CONCLUSIONS ET AVIS MOTIVE DU COMMISSAIRE ENQUÊTEUR

Enquête publique relative à la déclaration de projet emportant mise en compatibilité du plan local d'urbanisme de TOULOUSE Métropole Commune de PIBRAC, pour la réduction d'espaces boisés classés, afin de permettre la réalisation d'un giratoire au croisement des routes métropolitaines M24 et M24c

*GERARD BELLECOSTE
Commissaire enquêteur
Juillet 2024*

Plan du projet de giratoire

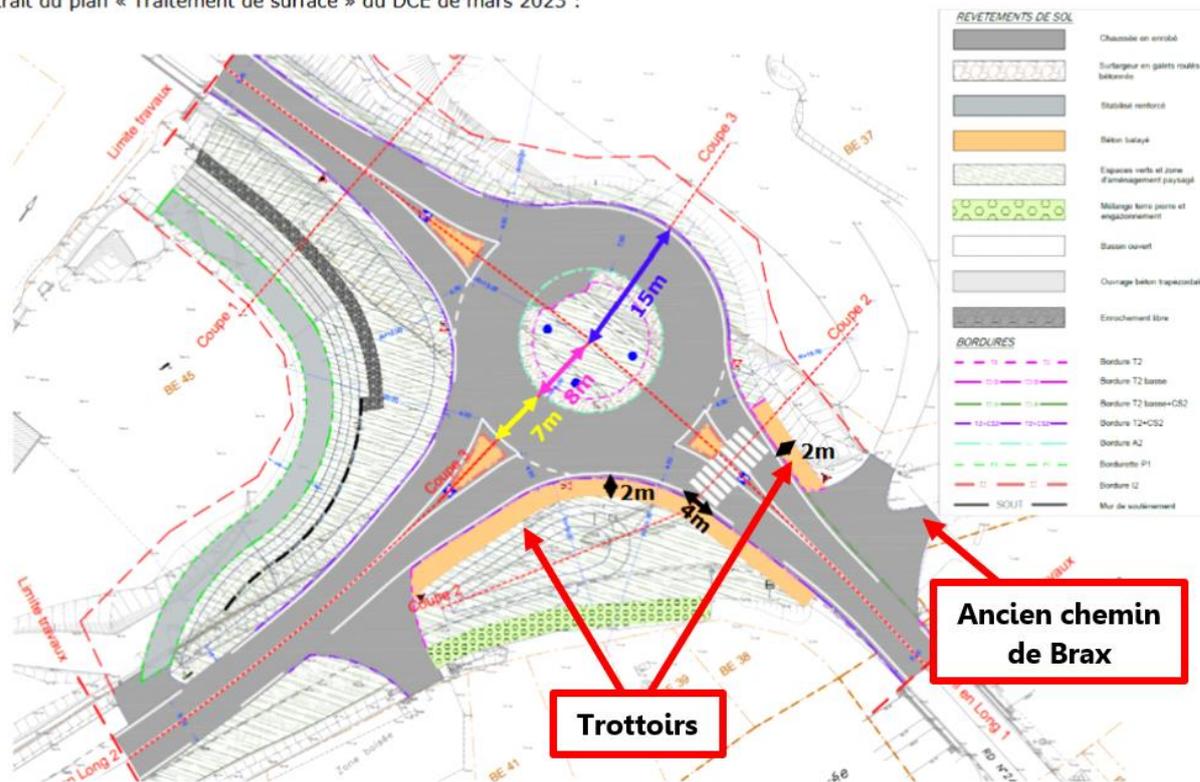
- *Concernant la circulation des cyclistes, le gain de sécurité est moins évident, car aucune bande cyclable n'est prévue sur le giratoire pour traverser la route M24 et rejoindre l'ancien chemin de Brax, à cause de trop fortes contraintes d'emprise et de construction a expliqué le porteur de projet au commissaire enquêteur (en effet, le giratoire doit s'insérer entre deux ponts, ceux de la voie ferrée et du ruisseau de Courbet, et sa construction doit tenir compte de l'emprise ferroviaire qui impose des prescriptions particulières). En outre a-t-il ajouté le plan vélo V10 en cours d'étude permettra (d'ici 2 à 3 ans ?) de rejoindre Pibrac depuis Brax, en toute sécurité, probablement sans passer par ce carrefour.*

En attendant ces jours meilleurs, force est de constater que pour traverser en vélo la route M24 depuis le chemin de la Chauge pour rejoindre l'ancien chemin de Brax, les cyclistes devront s'y prendre comme actuellement. Certes, le nivellement du sol fera qu'ils bénéficieront d'une meilleure visibilité pour traverser le carrefour et qu'eux-mêmes seront mieux perceptibles par les autres usagers de la route. De plus, à l'instar des piétons, ils bénéficieront d'un surcroît de sécurité dû à l'abaissement de la vitesse des véhicules. Mais on peut penser que nombre de cyclistes, plutôt que de rester sur la chaussée ou ils subiront la pression des véhicules qui les suivent et la crainte de couper la file des véhicules venant en face pour traverser la route M24, utiliseront le trottoir réservé aux piétons à l'abri des dangers de la route, pour se positionner face à l'ancien chemin de Brax. Ils pourront alors traverser la route M24 en bien meilleure sécurité, après s'être tranquillement assurés de l'absence de véhicules. Grosso modo, cela leur procurera un niveau de sécurité équivalent à celui des piétons.

➔ En conclusion, le commissaire enquêteur comprend que le porteur de projet ait renoncé à réaliser une bande cyclable dans le giratoire débouchant sur l'ancien chemin de Brax, et ceci au regard de la topographie du site particulièrement défavorable et des contraintes à prendre en compte pour réaliser le giratoire. Et d'autant plus qu'un plan vélo se profile à moyen terme. A contrario, il est d'avis de partager le trottoir sud-ouest entre les cyclistes et les piétons. En effet, compte tenu de la dangerosité avérée de ce carrefour, il lui apparaît opportun d'élargir ledit trottoir et d'en affecter une partie à la circulation des cyclistes pour les protéger des usagers motorisés avant qu'ils ne traversent la route M24. A défaut d'un trottoir, l'implantation d'une bande mixte piétons/cycles, physiquement séparée de la chaussée, conviendrait. Au regard du gain de sécurité procuré pour les cyclistes, le surcout de cette opération apparaît justifié au commissaire enquêteur.

Compte tenu de la dangerosité avérée de ce carrefour et du surcroît de sécurité que gagneront les cyclistes à utiliser le trottoir sud-ouest (alors qu'il est réservé aux seuls piétons), le commissaire enquêteur a pour avis d'élargir ledit trottoir et d'en affecter une partie à la circulation des cyclistes pour les protéger des usagers motorisés avant de traverser la route M24, ou à défaut d'un trottoir, de réaliser une bande mixte piétons/cycles physiquement séparée de la chaussée.

① *Un trottoir de 2 m sera réalisé sur la partie sud-ouest du giratoire jusqu'à un passage piéton de 4 m de largeur ce qui sécurisera la traversée. Le trottoir se poursuivra jusqu'au raccordement du chemin de Brax. (Nota : le commissaire enquêteur a localisé les trottoirs et le chemin de la Chauge sur le plan du giratoire en page suivante).*

② *La matérialisation d'un trottoir tout autour du giratoire n'est pas prévue car elle n'est pas cohérente avec l'absence de la continuité de trottoirs en amont et en aval sur la M24 et la M24c ;*

- Concernant la sécurité des cyclistes : il n'est pas matérialisé une bande cyclable tout autour du giratoire. au motif que le projet ne prévoit pas de continuité cyclable en amont et en aval sur la M24 ou la M24c. Les cyclistes traverseront donc la route M24 à l'identique.
- Concernant l'éclairage du giratoire : Le giratoire sera mis en lumière. L'éclairage sera adapté au regard des enjeux du secteur, en premier lieu pour assurer la sécurité des usagers, mais aussi en considération de son impact environnemental.
